都市計画道路長束八木線及び長束線の計画見直しについて

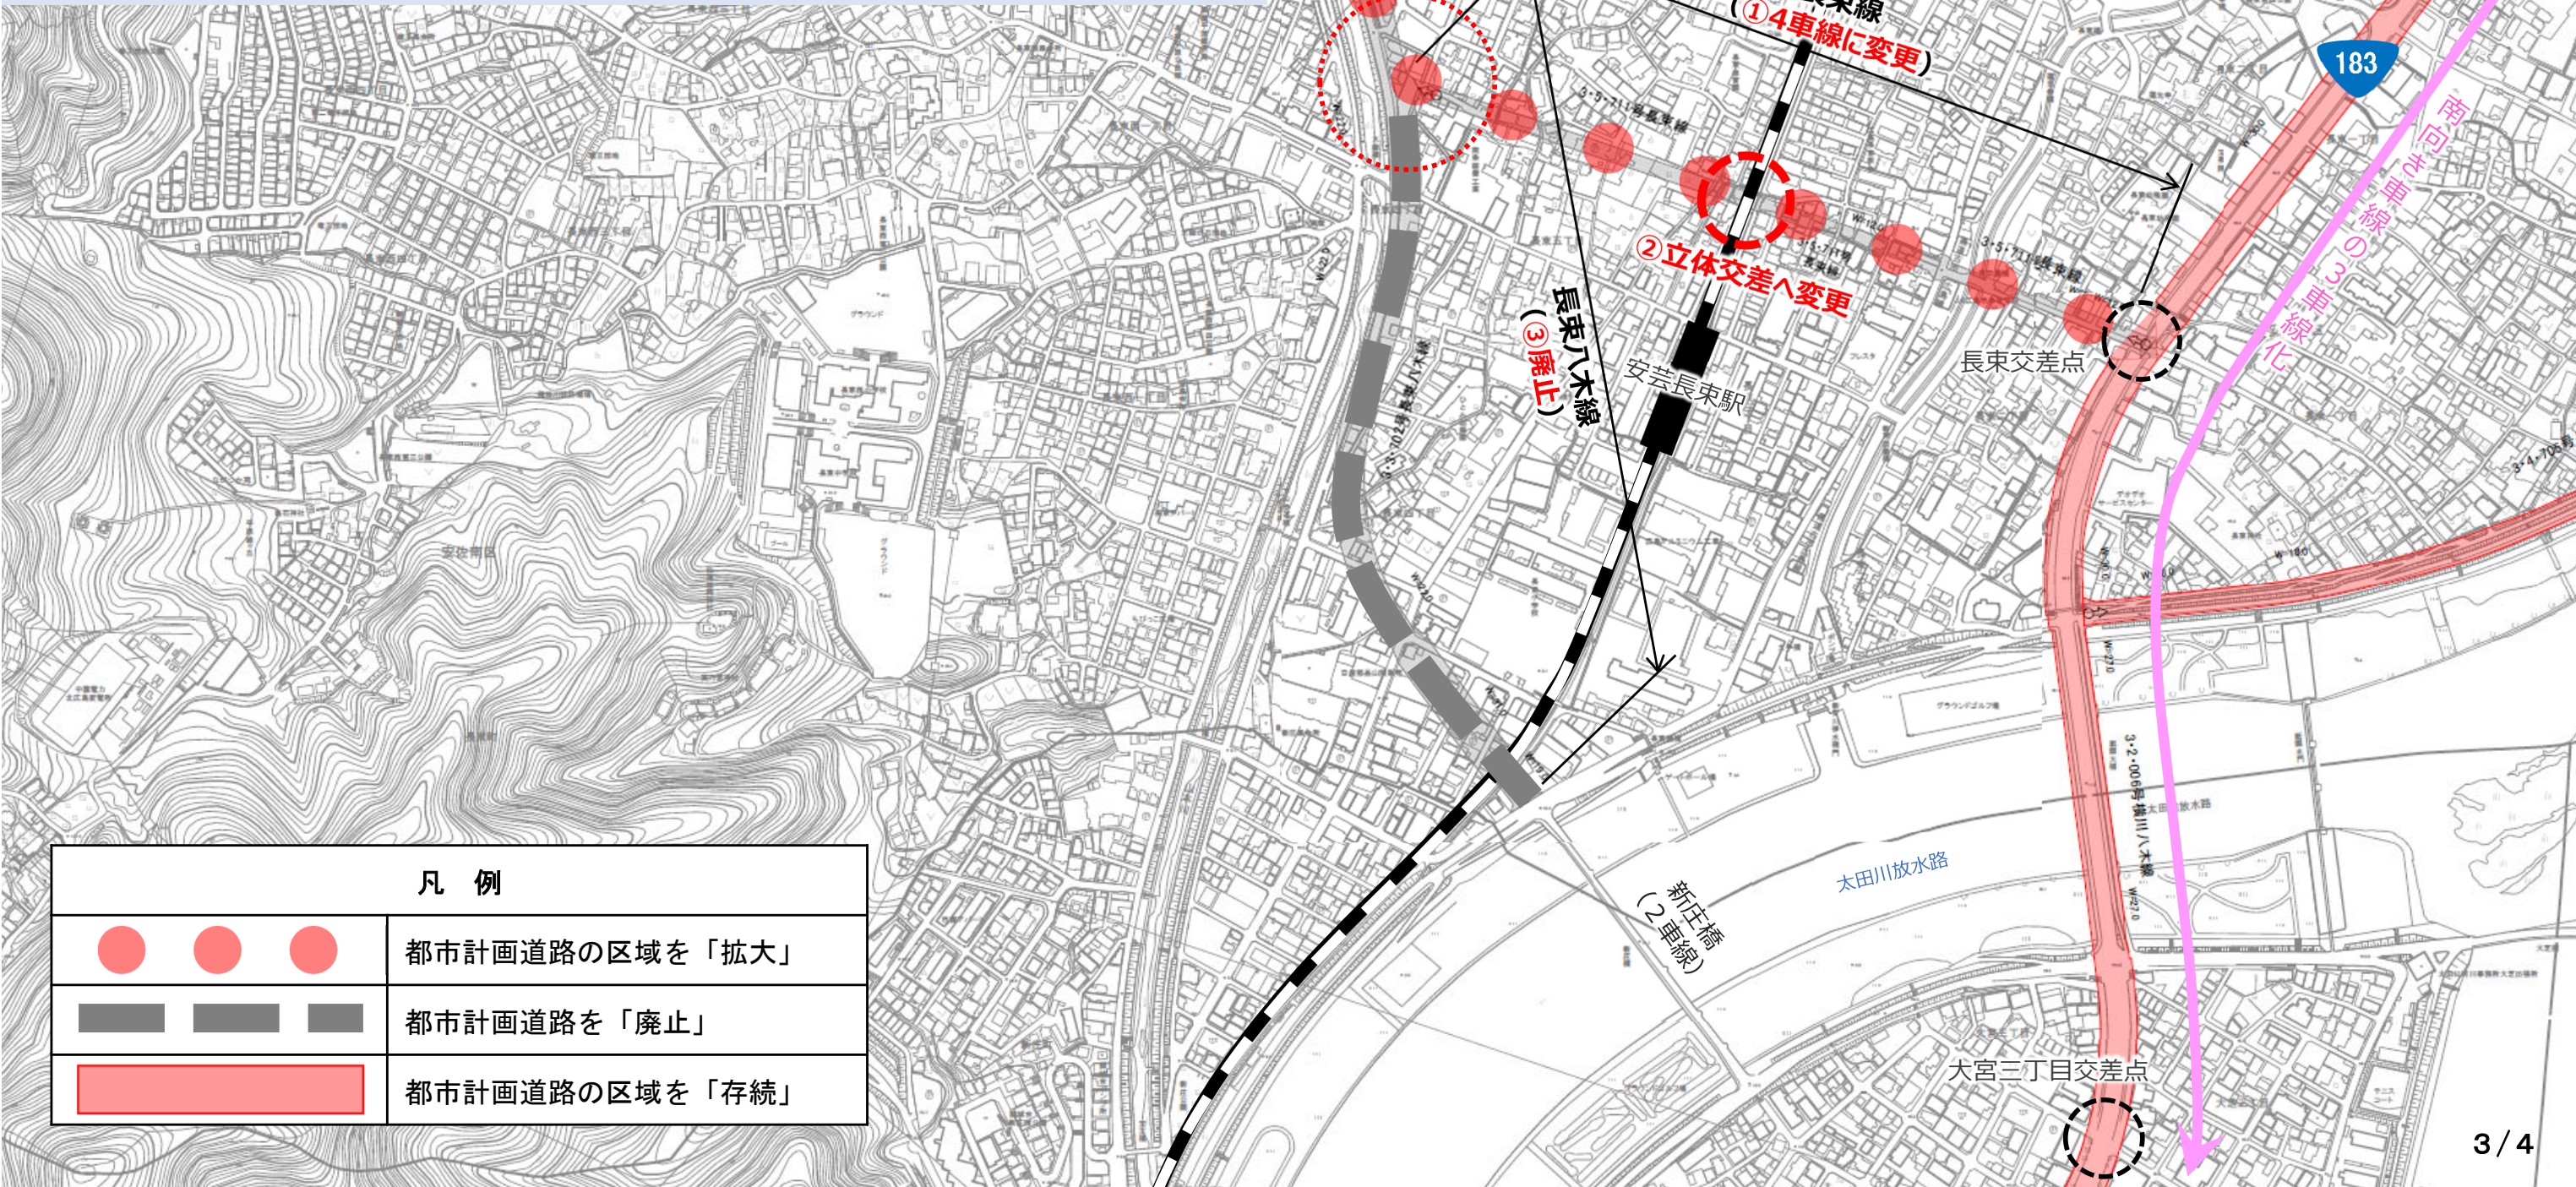
- ①国道183号と長束八木線をつなぐ長束線について、2車線から4車線に変更する。
- ②長束線とJR可部線の交差構造は、平面交差から立体交差に変更する。
- ③長束八木線の長束線から新庄橋までの区間は、計画を廃止する。

※ 上記の変更に伴い、「長束八木線の一部区間」及び「長束線の全区間」については都市計画道路の区域を拡大します。（● ● ● ● の区間）

※ 長束線とJR可部線の立体交差区間には、沿道から長束線などへアクセスするための側道の整備を検討します。
